DODATEK Č. 1

**ke smlouvě o dílo číslo Objednatele 25833/2017/00, číslo Zhotovitele 17010421/Mi
který uzavřely níže uvedeného dne, měsíce a roku a za následujících podmínek tyto
smluvní strany**

Technický list změny (TLZ)

ZMĚNOVÝ LIST – „Modernizace posluchárny a laboratoří FCH VUT v Brně, Purkyňova 118“

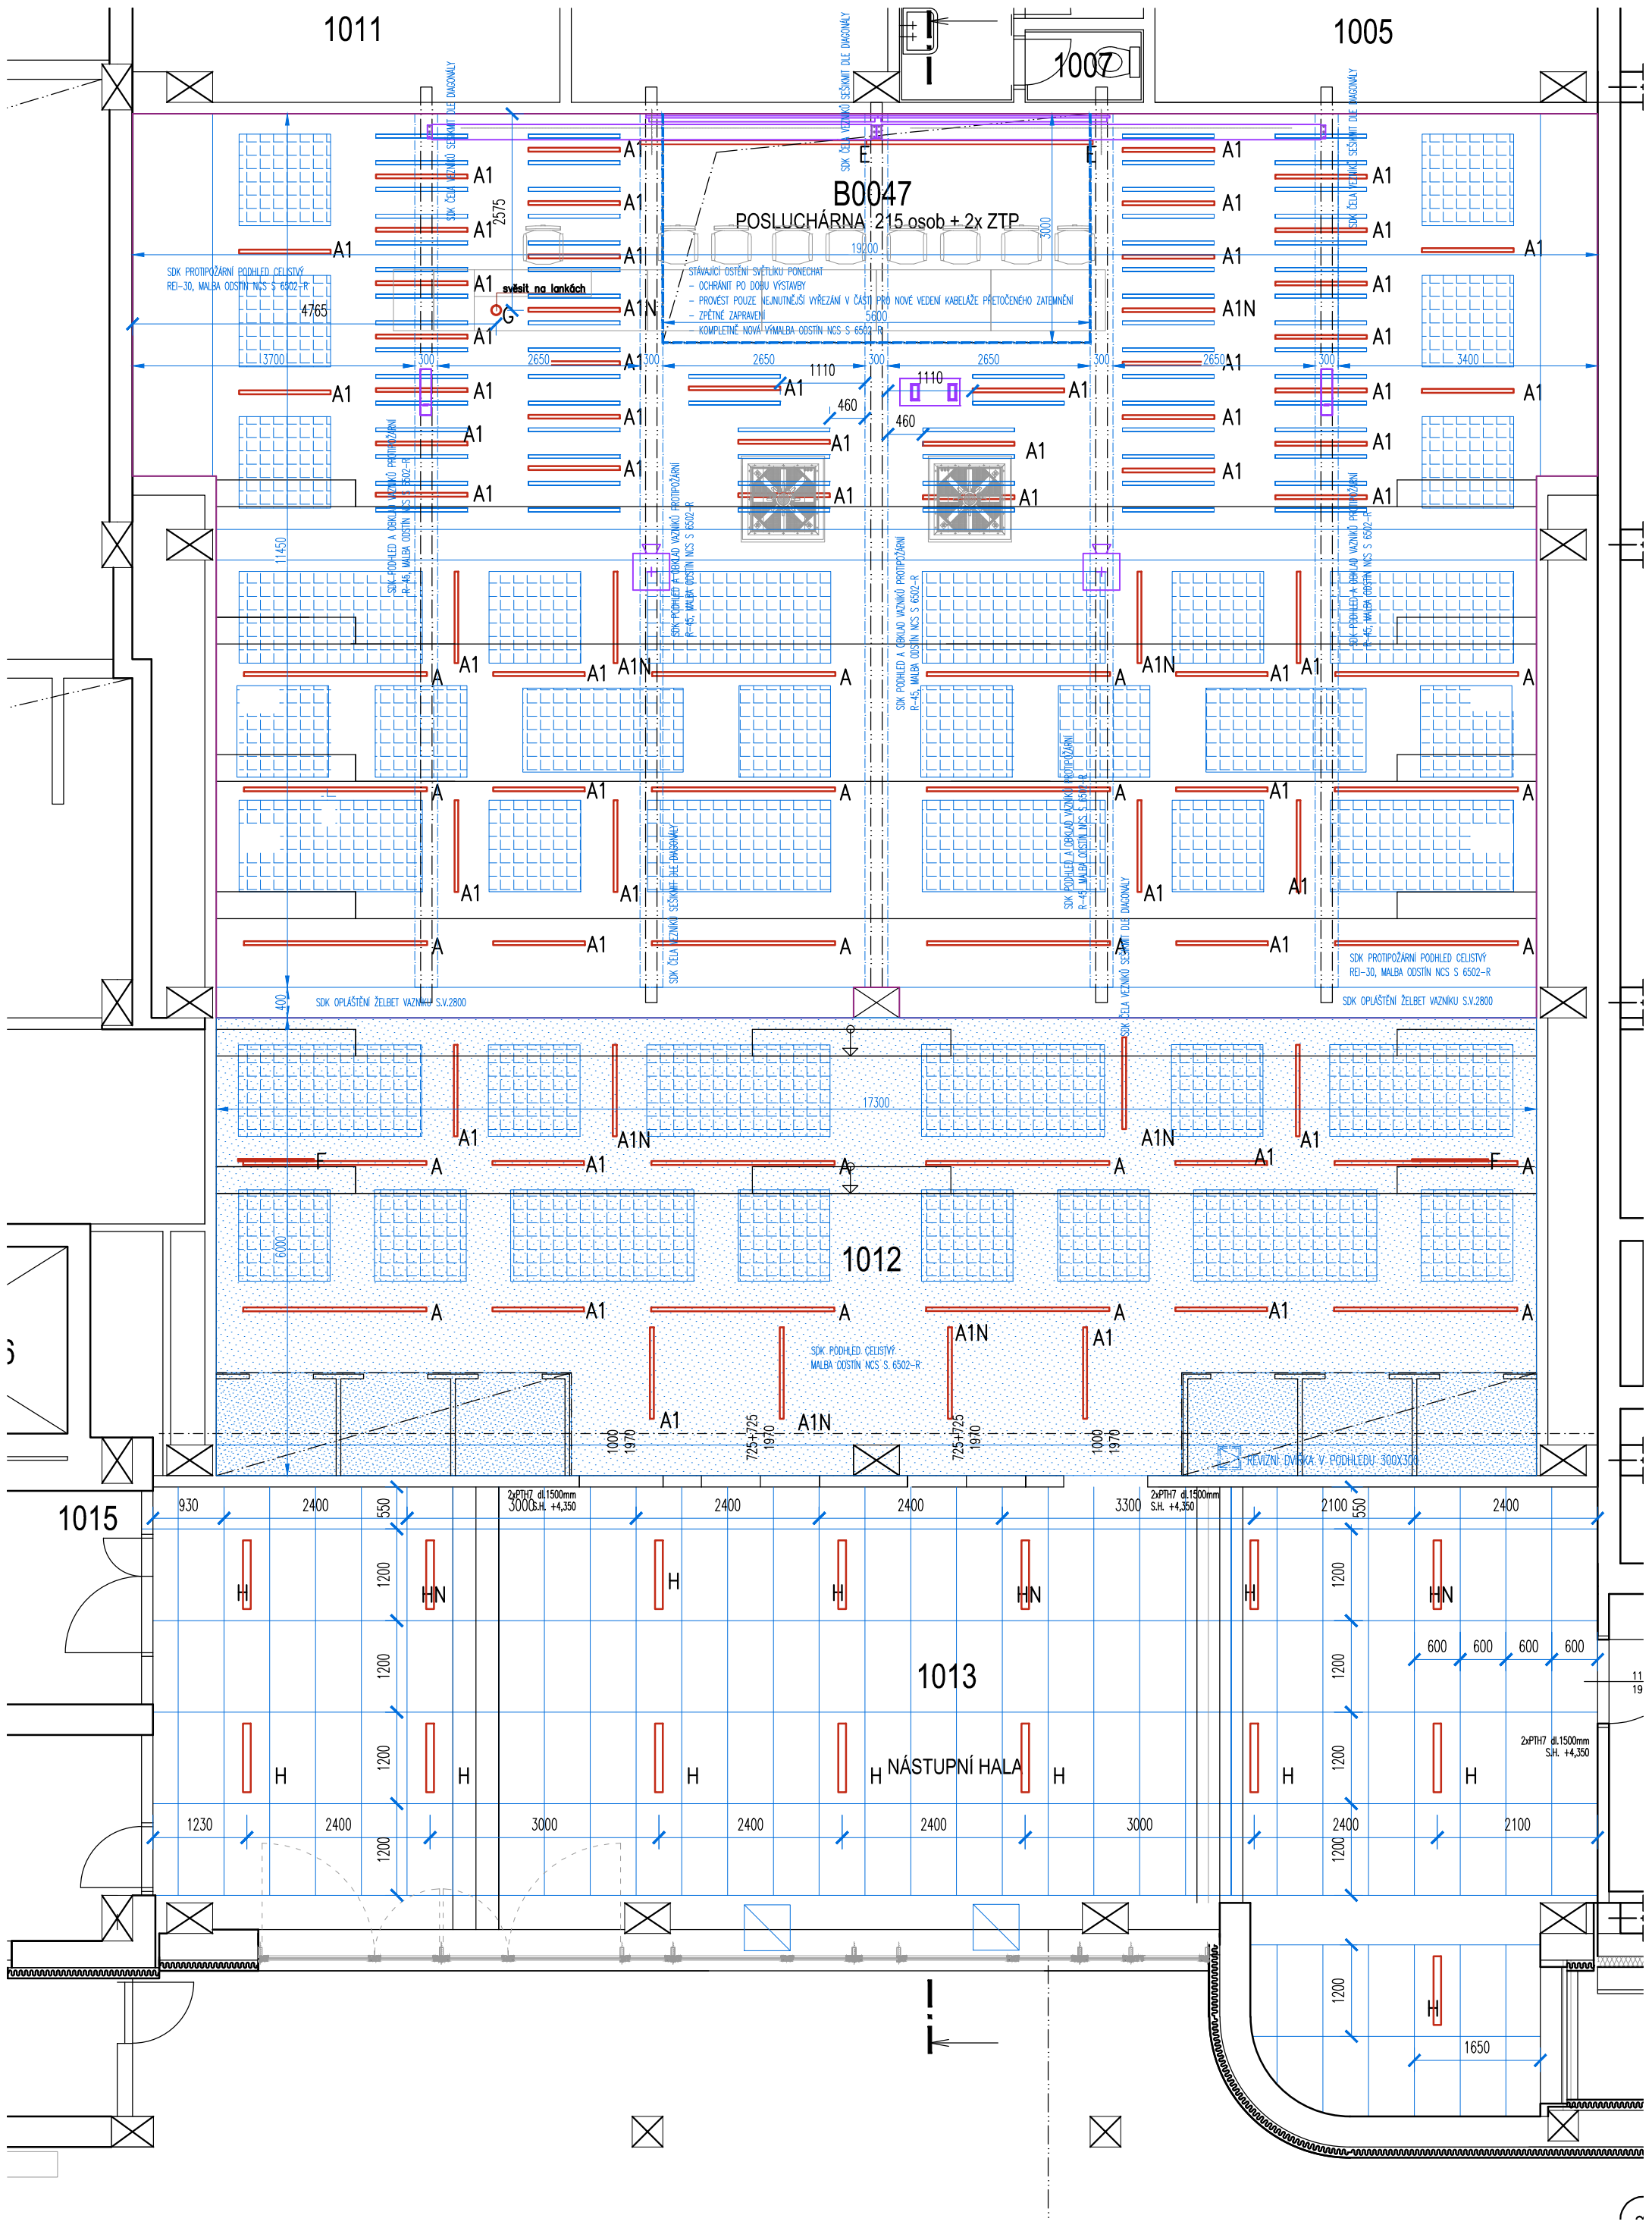
- 2) Jedná se o práce a dodávky neuvedené ve výkazu výměr DPS. Provedení skládaného podhledu v prostoru nástupní haly před posluchárnou m. č. 1013 je nutné k dokončení díla. Rozsah (skladba podhledu) je vyznačen na doloženém výkrese v příloze ZL04_2, 3. Jednotlivé položky jsou uvedeny v příloze č. 2 – Rozpočet.

- 3) Jedná se o práce a dodávky neuvedené ve výkazu výměr, navržené v technické části DPS – stavební část. Provedení prací je nutné ke zdárnému provedení díla, zejména pro splnění akustických parametrů v prostoru posluchárny. Rozsah je vyznačen na doloženém výkrese v příloze ZL04_2, 3 (modré čtverečkované čtverce a obdélníky). Jednotlivé položky jsou uvedeny v příloze č. 2 – Rozpočet.
